ΕΚΘΕΣΗ ΑΥΤΟΨΙΑΣ

2^ο Δημοτικό Σχολείο Ζακύνθου

**ΠΡΑΚΤΙΚΟ ΚΑΤΑΛΛΗΛΟΤΗΤΑΣ ΟΙΚΟΠΕΔΟΥ ΓΙΑ ΤΟΠΟΘΕΤΗΣΗ
ΜΕΤΑΛΛΙΚΩΝ ΚΤΙΡΙΩΝ ΜΕ ΣΚΟΠΟ ΤΗΝ ΠΡΟΣΩΡΙΝΗ ΜΕΤΑΣΤΕΓΑΣΗ
ΤΟΥ 2° ΔΗΜΟΤΙΚΟΥ ΚΑΙ 2° ΝΗΠΙΑΓΩΓΕΙΟΥ ΖΑΚΥΝΘΟΥ**

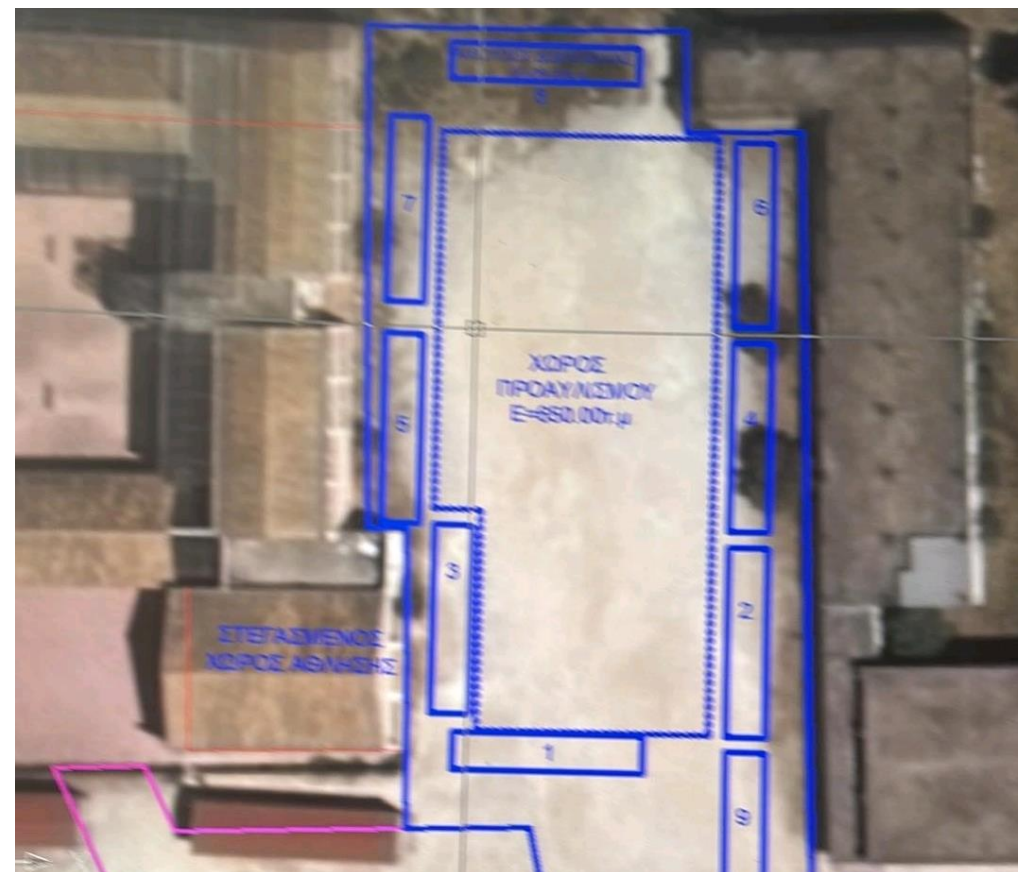
Α. Ο χώρος που προβλέπεται για τοποθέτηση των προκατασκευασμένων αιθουσών, είναι χώρος, όπως προβλέπεται εδώ και πολλά χρόνια από τα σχέδια σεισμικής προστασίας που καταθέτουμε κάθε χρόνο, συγκέντρωσης και διαφυγής των μαθητών και των εκπαιδευτικών του σχολείου μας, σε περίπτωση σεισμού. Ήδη από το μεγάλο σεισμό του 2018 ο ΟΣΚ είχε ζητήσει την προέκταση του προαυλίου μας προς το χώρο αυτό κάτι που επισημαίνουμε στο Δήμο 6 χρόνια τώρα με έγγραφά μας
